Информационное письмо

Настоящим письмом информируем Вас о технической модификации термостатических балансировочных клапанов МТСV

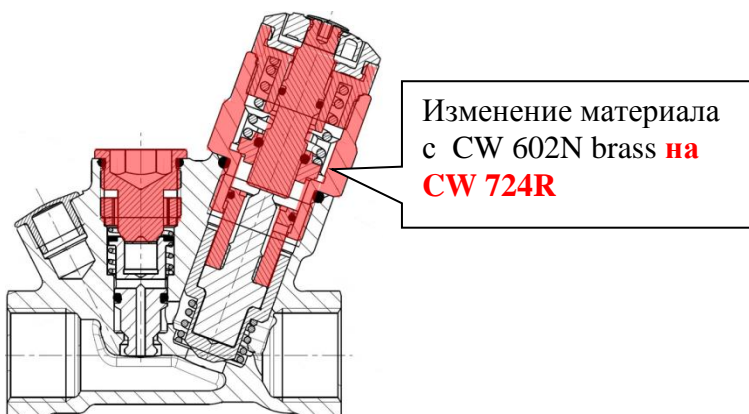
Изменения коснулись латунных компонентов, используемых при производстве клапанов. Ранее использовалась латунь **CW602N** (CuZn36Pb2As), в модифицированной версии используется бессвинцовая латунь **CW724R** (CuZn21Si3P). Элементы, которых коснулось изменение материалов отмечены на рисунке красным цветом:
